Název a evidenční číslo Stavby: II/105 - Severní obchvat Jílového u Prahy, 5211521005 Číslo a název stavebního objektu/provozního souboru (SO/PS) SO 521 Přeložka STL plynovodu PE160 v OK Radlík Číslo a název podobjektu/rozpočtu:	Číslo SO/PS/ /číslo Změny SO/PS: 521/1	Číslo ZBV: 38
--	---	-----------------------------

Změnový list

Přeložka STL plynovodu PE160 v OK Radlík/upřesnění technického řešení

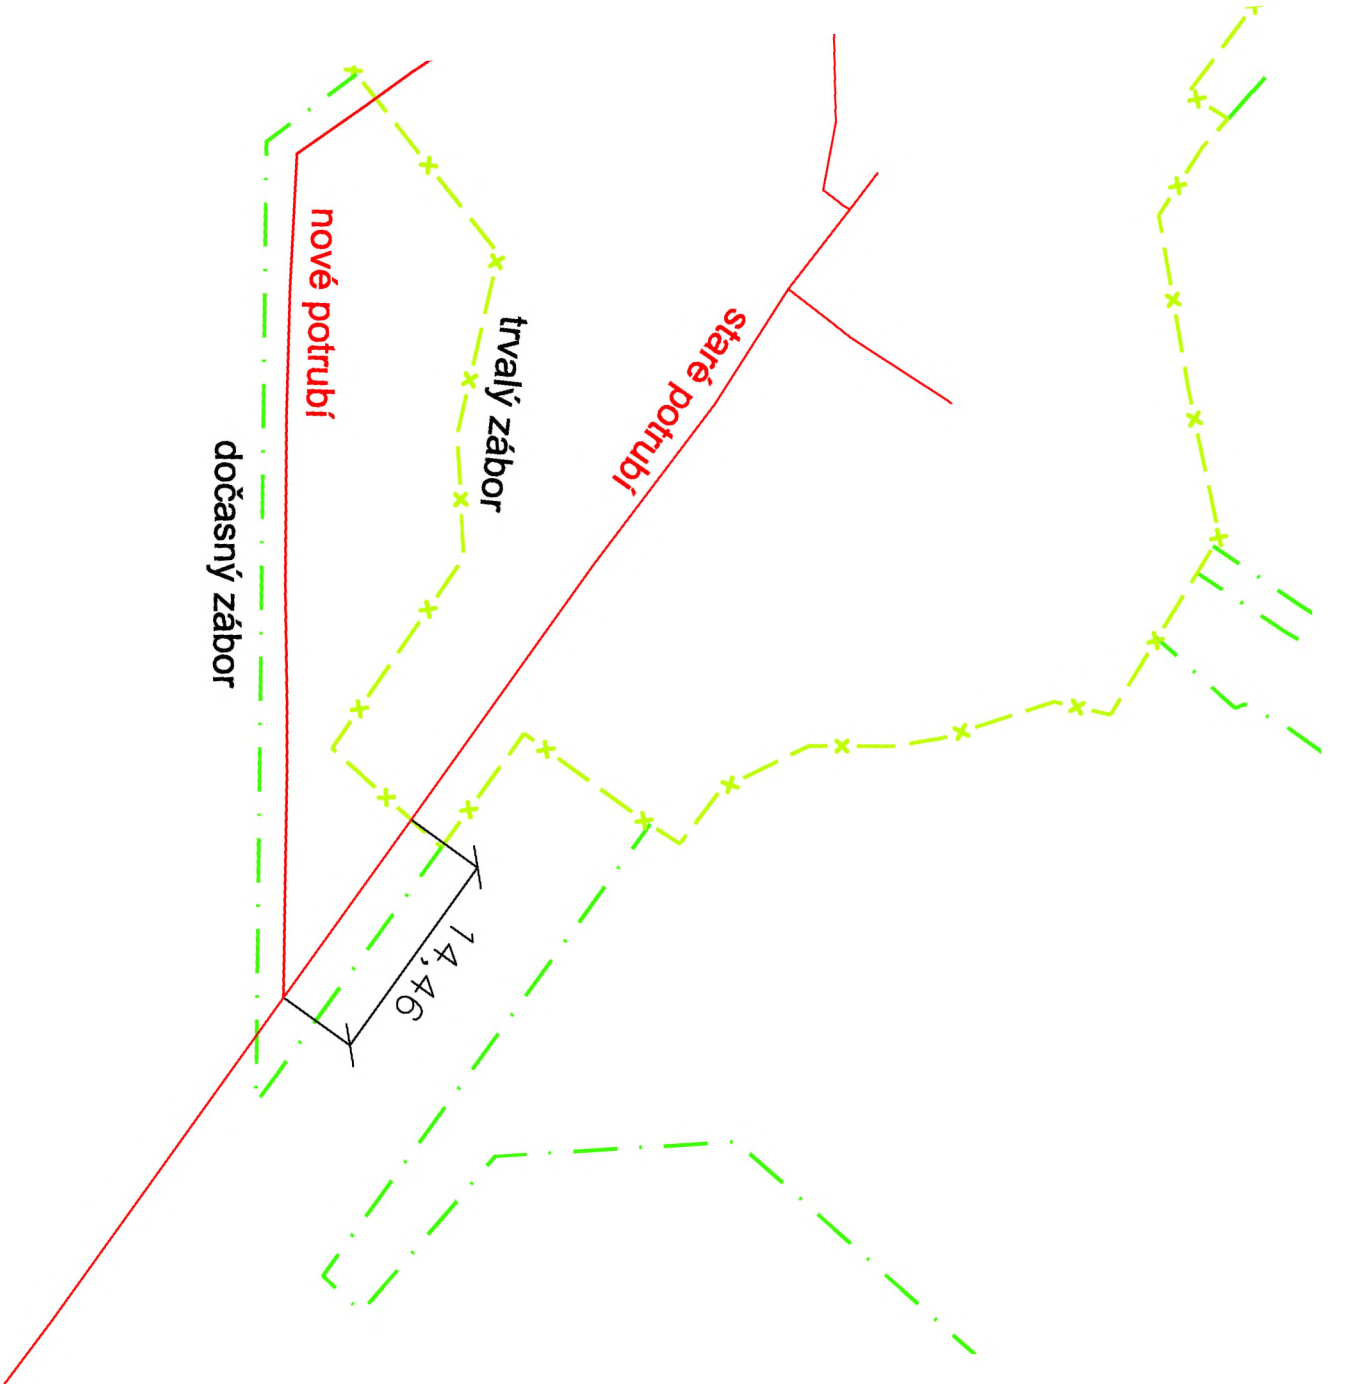
KSÚS SK SOUHLASÍ.
27.11.2023

Věc: II/105 Severní obchvat Jílové - SO 521 Přeložka plynovodu - zaplnění odstaveného potrubí popílkovou suzpenzí

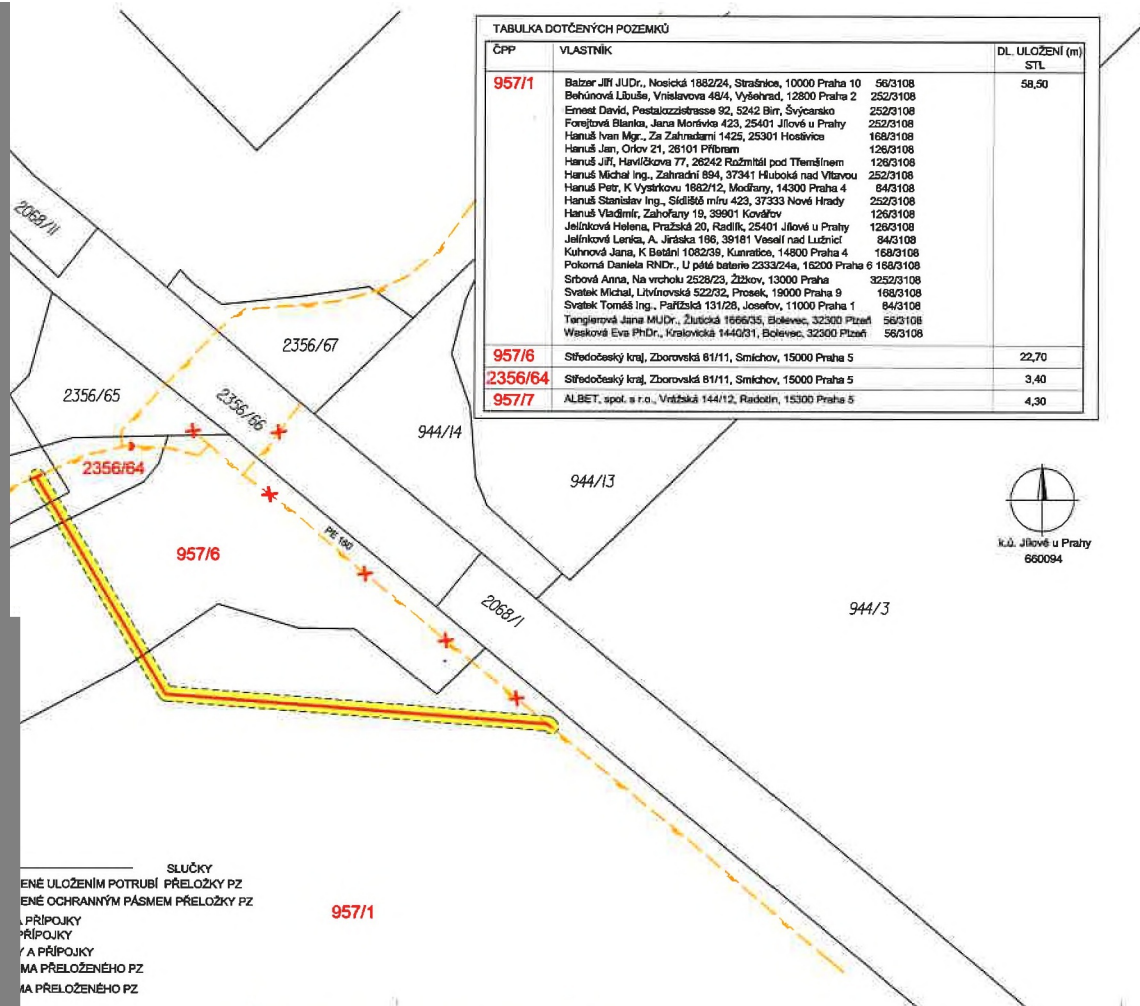
Dobrý den paní inženýrko, prosím o stanovisko ke změně likvidace starého-odstaveného potrubí plynovodu SO 521 uloženého v trvalém záboru KSUS. Důvodem ponechání potrubí v zemi a zaplnění popílkocementovou suzpenzí byla koordinace propojení plynovodu s uvedením do provozu okružní křižovatky Pražská SO 101.1. V příloze posílám zákresy vedení starého potrubí a provedené přeložky - nové potrubí. Děkuji s pozdravem.

KSÚS SK SOUHLASÍ.
 27.11.2023
